Nábřeží řeky Svatky - Realizace protipovodňových opatření
města Brna – etapy VII a VIII (ORG 5344)

ZMĚNOVÝ LIST

ZL 95

ZM 049 – nové umístění a usazení soch

NOVÉ UMÍSTĚNÍ SOCH NA BAKALOVĚ NÁBŘEŽÍ

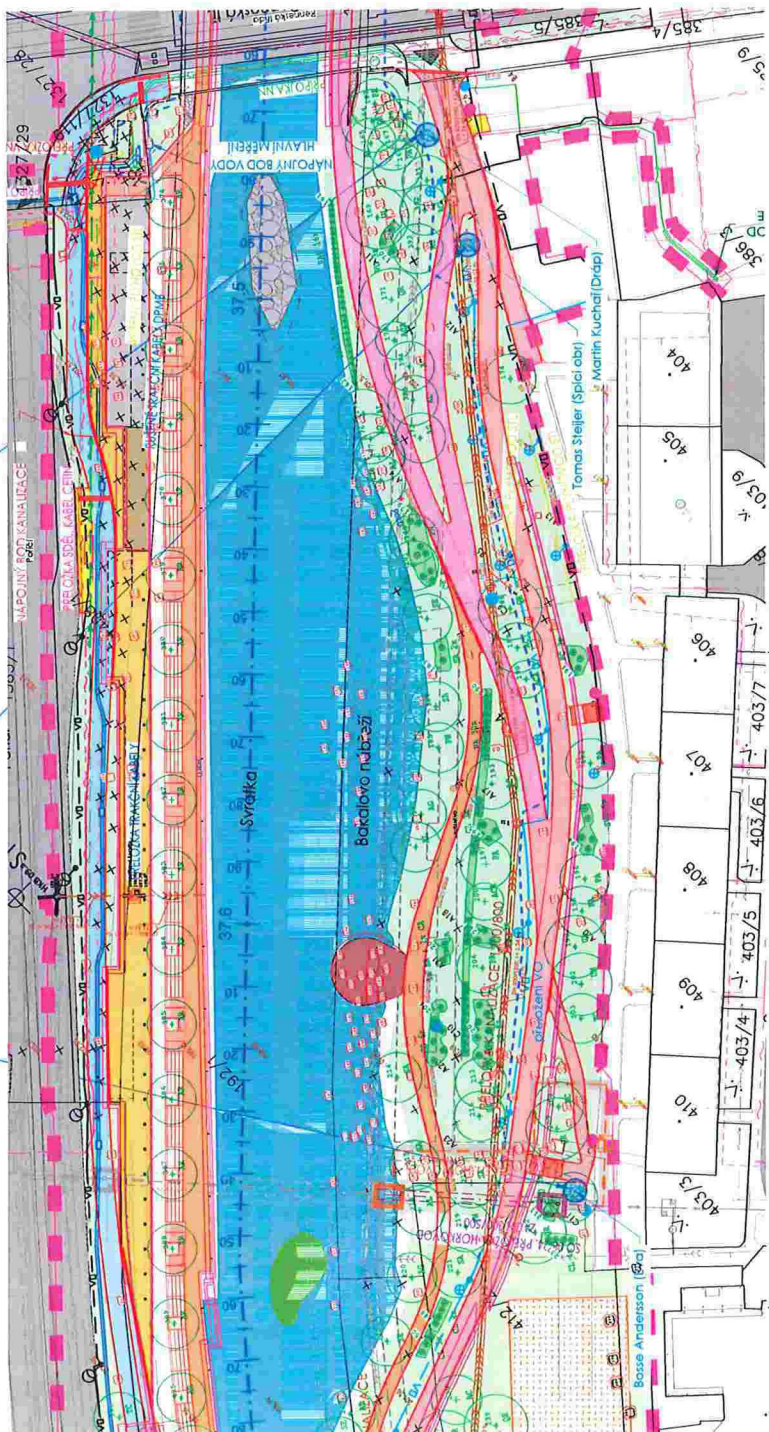
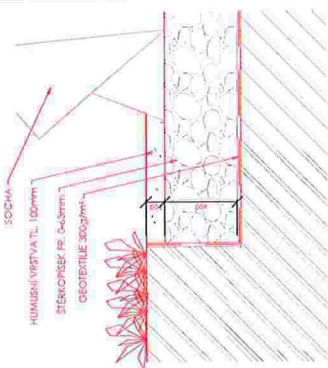
Jedná se o nové umístění soch ve stejné lokalitě od autorů:

- Bosse Andersson
- Tomáš Stejler
- Martin Kuchař

Umístění sach bude provedeno na připravený rovině ležící podél vlny vyvolaném hlušením žerzkapkovatém polárnítr 0,43mm o mocnosti 0,4m a vyzařováním rozložení cca 3,0x3,0m oddělený od rozložení terénu geotextil. Podrobný rozměr kapkové pravoúhlé půdní vrstvy s pleskem o 0,3m na každou stranu. Fritní povrch podkladu bude proveden humusní vrstvou o mocnosti 100mm.

Sochy před vlastním umístěním budou lakové ačťány a ošeffeny dle pokynu vlastníka.

NOVÉ UMÍSTĚNÍ SOCH NA TÁBORSKÉHO NÁBŘEŽÍ

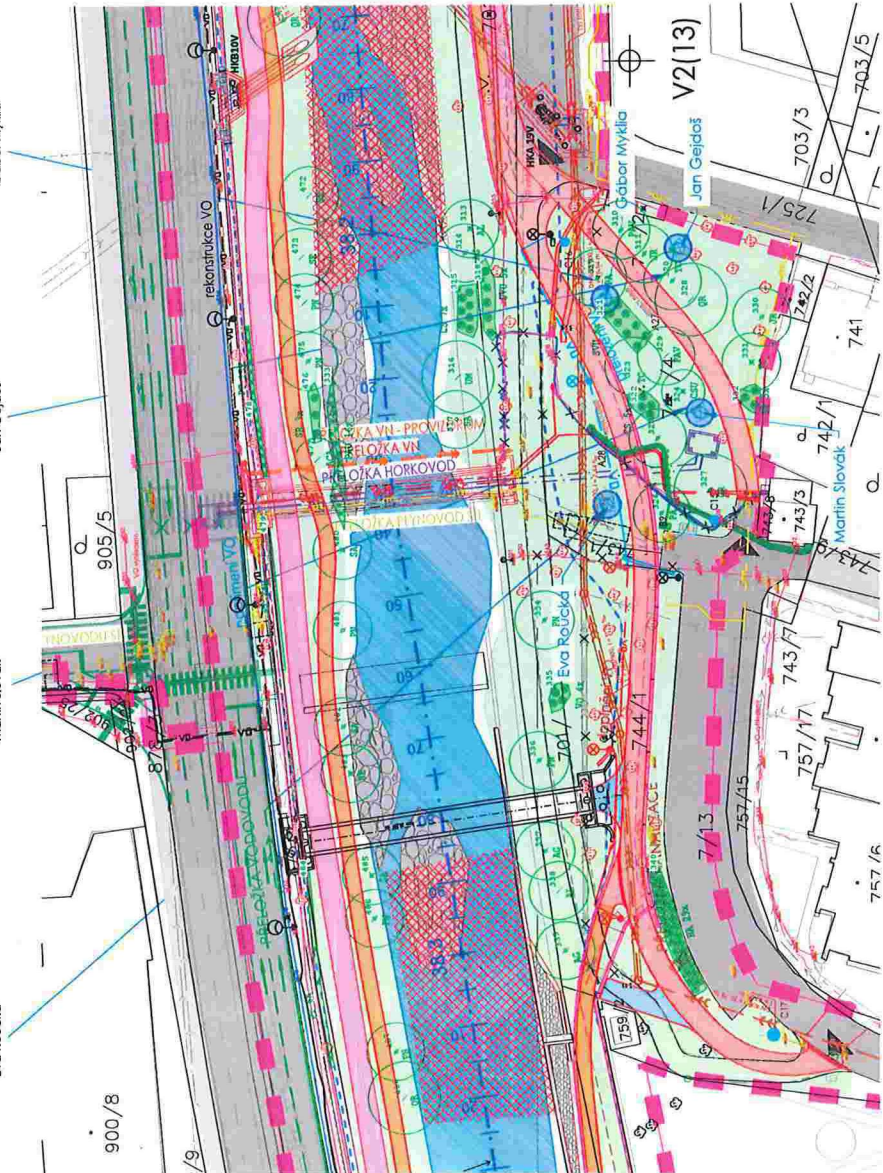
Jedná se o nové umístění soch od autorů:

- Martin Slovák
- Eva Roučková
- Jan Gejdoš
- Gaboř Mykila

Umístění soch bude provedeno na připravený rovný terén spočívající ve vyvážení hutněním štrkoplávkovým pašňákem 0,4m o mocnosti 0,4m a půdorysném rozměru cca 3,0x3,0m odděleným od rozliší terénu geotextilií. Půdorysný kopíruje pravouhelné půdorysný tvar sochy s přesahem o 0,3m na každou stranu. Finální povrch podkladu bude proveden humusní vrstvou o mocnosti 100mm. Sochy před vlastním umístěním budou tlakově očištěny a ošetřeny dle pokynů vlastníka.
